IR.272.14.2026

Prace remontowe w budynku głównym oraz w budynku warsztatów szkolnych
Zespołu Szkół Nr 2 w Wieluniu wraz z ich wyposażeniem

WYJAŚNIENIE TREŚCI SWZ

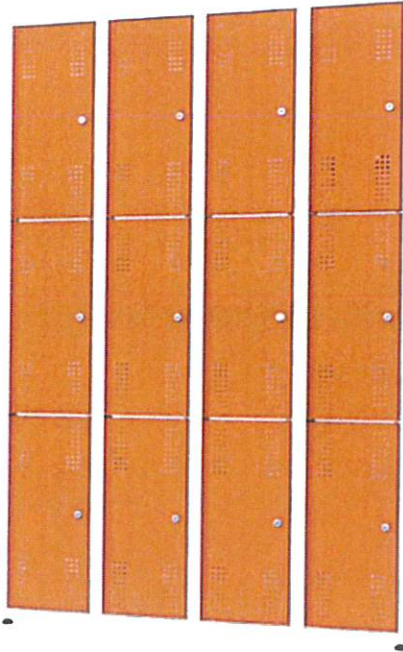
Prosimy o potwierdzenie, czy Zamawiający dopuszcza dostawę szafek szkolnych skrzyniowych, min. 12-sto drzwiowych, o wymiarach co najmniej 120 x 180 (poz. 130

wykazu wyposażenia, w formie szafek metalowych jak na przykładowym zdjęciu poniżej:

Odp.: Szkoła posiada szafki w określonym standardzie, zatem Zamawiający oczekuje dostawy szafek które uzupełnią wyposażenie szkoły według obowiązującego modelu co ma zapewnić funkcję użytkową związaną z przechowywaniem wierzchnich okryć.

Poniżej specyfikacja szafek:

B001.0108.001 - Szafka szkolna dla 10 uczniów (10D) s=145,5 cm, h=180 cm
 - szafka skrytkowa 10-drzwiowa 5Kx2D (5 kolumn x 2 drzwiczek w kolumnie)
 - wymiary: 180x145,5x49cm (WxSxG)
 - wentylacja nowoczesna (perforacja)
 - wyposażenie każdej skrytki:
 drążek, 1x haczyk plastikowy na drążku, 2x haczyk metalowy na ścianie
 - zamek NA KLUCZ w systemie MASTER, 3 klucze w komplecie
 - kolor korpusu RAL7035 (szary)
 - kolor frontów RAL2004 (pomarańczowy)
 w każdej skrytce dodatkowy haczyk plastikowy
